Vragen van raadsleden naar aanleiding van de informatiesessie op 31 maart 2021 in volgorde van ontvangst.

Vragen van VVD

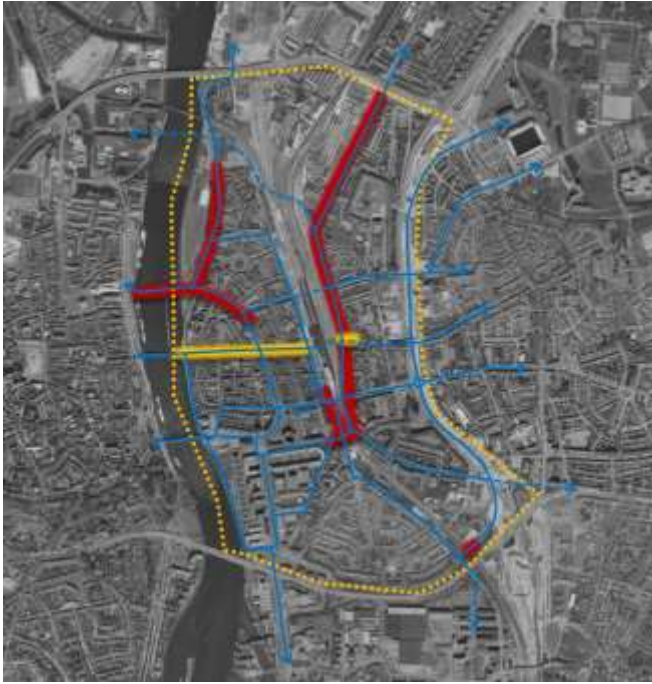
**1. Kunnen wij een datakaart krijgen van de huidige situatie? Past de verkeersdruk op de verschillende wegen bij de wegcategorie van deze wegen (het rechter kaartje bij de overige scenario's)?**

De opbouw van het wegennet van de stationsomgeving, binnen de context van het stedelijke netwerk is hieronder weergegeven.

Afgezien van de stroomwegen (Viaductweg, Koning Willem Alexandertunnel en J.F. Kennedyingel) aan de rand van de stationsomgeving, lopen er door het gebied de volgende ontsluitingsroutes:

- De route via de Franciscus Romanusweg, Wilhelminasingel en Avenue Ceramique. Het aantal motorvoertuigen op deze route varieert tussen de 10.000 en 13.000 per etmaal (afhankelijk van locatie).
- De route via de Meerssenerweg en het Sphinxlunet. Het aantal motorvoertuigen op deze route varieert tussen de 4.000 en 9.000 per etmaal (afhankelijk van locatie).
- De route via de Groene Loper. Het aantal motorvoertuigen op deze route varieert tussen de 3.000 en 5.000 per etmaal (afhankelijk van locatie). We verwachten dat dit na ingebruikname van het vastgoed zal groeien tot ongeveer 5.000 en 7.000 voertuigen per etmaal.
- De Akerstraat/Scharnertunnel met ongeveer 6.000 voertuigen per etmaal.

De overige wegen vallen in de categorie erftoegangsweg met minder dan 5.000 voertuigen per etmaal. We hebben geen verkeersstellingen op deze individuele erftoegangswegen ter beschikking, maar ons beeld is dat het verkeersvolume op alle erftoegangsweg onder de 5.000 voertuigen per etmaal blijft. Volgens het gebruikte verkeersmodel is het verkeersvolume in de Sint Maartenslaan en de Stationsstraat iets hoger, respectievelijk 6.100 en 5.500 voertuigen per etmaal. In theorie zou hier dus de verkeersbelasting aan de hoge kant zijn voor een erftoegangsweg. We schatten echter in dat in de praktijk (ook voor corona) het verkeersvolume lager is en dat dit dus ook binnen de categorie erftoegangsweg zal vallen.

Voor alle wegen geldt dus dat functie en gebruik in overeenstemming zijn. Als we vervolgens kijken of de inrichting van de wegen aansluit op de functie (en het gebruik) dan komen drie wegvakken naar boven (deze zijn rood gemaakt in onderstaand kaartje). Zo sluit de huidige inrichting van de Franciscus Romanusweg, Wilhelminabrug (opgang) en Meerssenerweg niet aan op de functie. Alle drie de wegen zijn ontsluitingswegen met een maximumsnelheid van 50 km/u en een verkeersvolume boven de 8.000 motorvoertuigen per etmaal. Bij een dergelijke functie en maximumsnelheid is idealiter sprake van gescheiden fietsvoorzieningen, terwijl in de huidige situatie sprake is van aanliggende fietsstroken.
